Mission régionale d'autorité environnementale

**Avis sur le projet de centrale photovoltaïque au sol
du pré Sainte-Croix à Marolles (51)
porté par la SARL Billas Avenir Énergie**

n°MRAe 2022APGE142

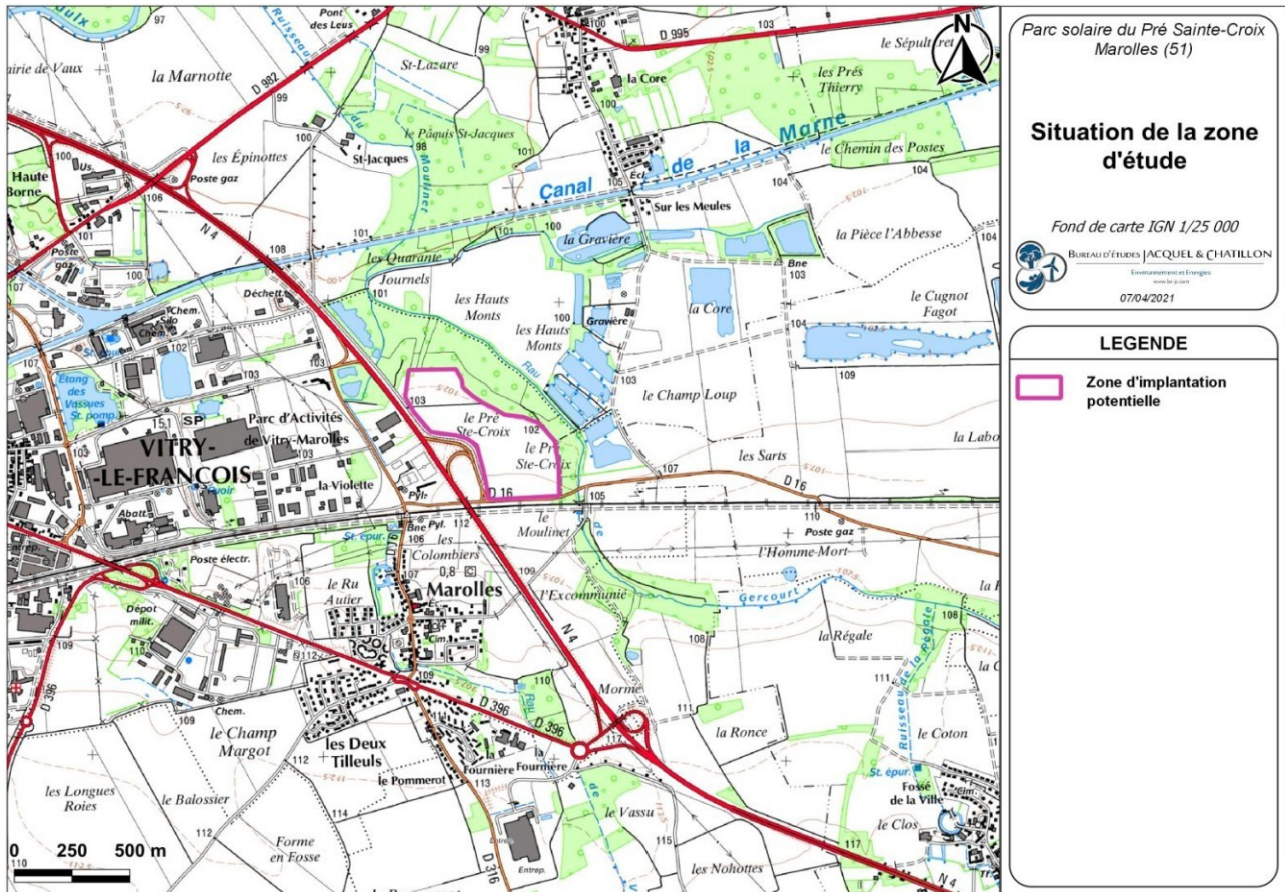
Le projet consomme près de 12 ha de terres agricoles sans que des sites alternatifs de moindre intérêt environnemental n'aient été recherchés.

De plus, l'étude d'impact ne permet pas de conclure que la configuration retenue pour l'implantation de la centrale est celle qui minimise ses impacts environnementaux, notamment sur le paysage.

L'Ae recommande principalement au pétitionnaire de compléter son dossier par une analyse comparative de solutions de substitution raisonnables en termes de choix de site qui démontre que le site retenu est celui qui permet de minimiser les impacts du projet parmi tous les sites possibles, notamment en s'appuyant sur ceux identifiés dans le cadre du PCAET de la communauté de communes de Vitry Champagne et Der, du point de vue de la biodiversité, des milieux naturels, du paysage et de la préservation du potentiel agronomique des sols.

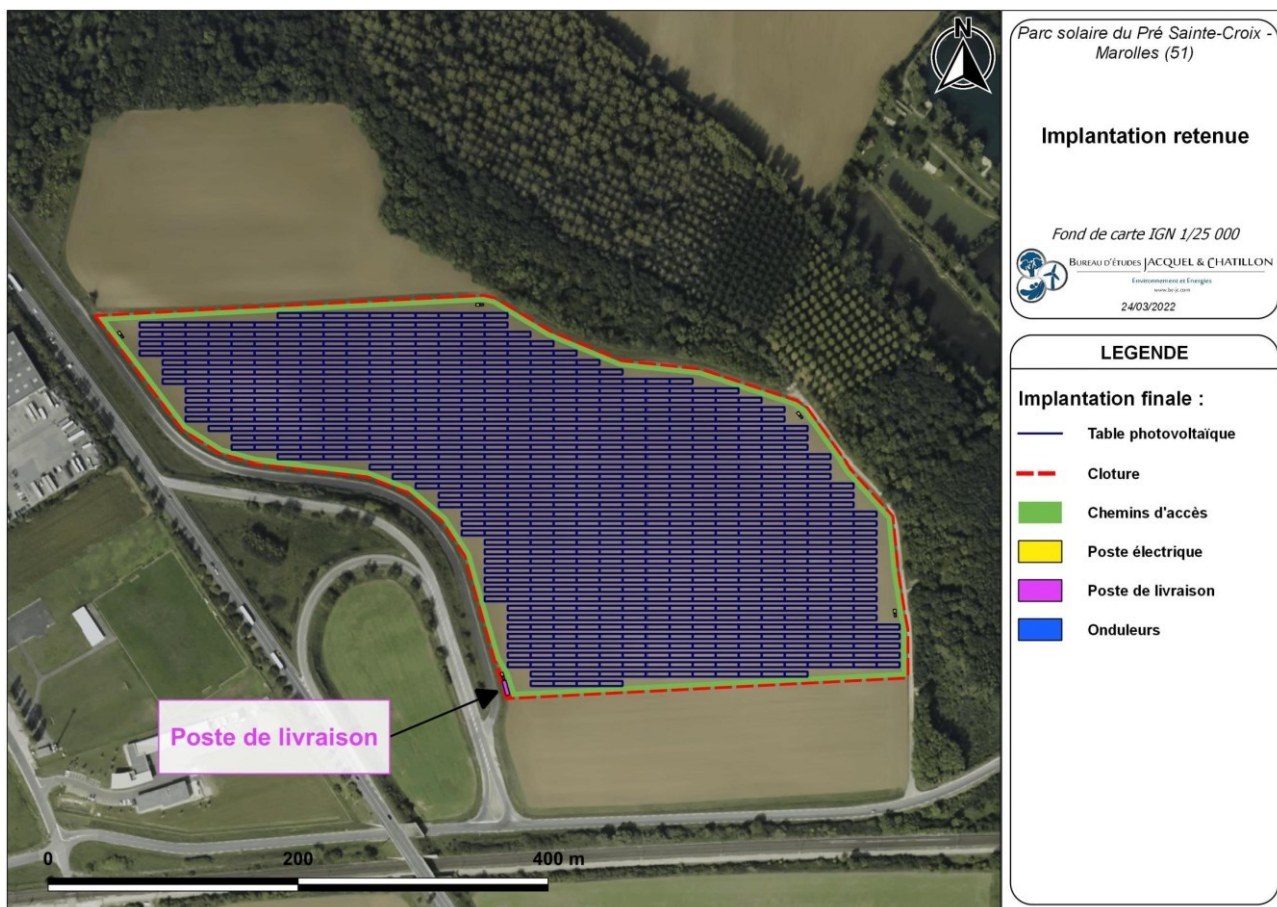
L'Ae s'est interrogée sur le risque de pollution de la nappe en cas d'incendie du fait du choix possible d'une fondation des panneaux par des pieux.

L'Ae recommande de démontrer que le type d'ancrage retenu pour les panneaux ne va pas augmenter le risque de pollution de la nappe à cet endroit dont la profondeur devra être précisée, notamment en cas d'incendie, et qu'il relève de la meilleure technologie pour la protection de l'environnement à cet endroit. En cas d'impact potentiel sur la nappe, l'Ae recommande l'utilisation d'une solution de fondation moins invasive que les pieux (par exemple sur longrines ou plots béton posés au sol).
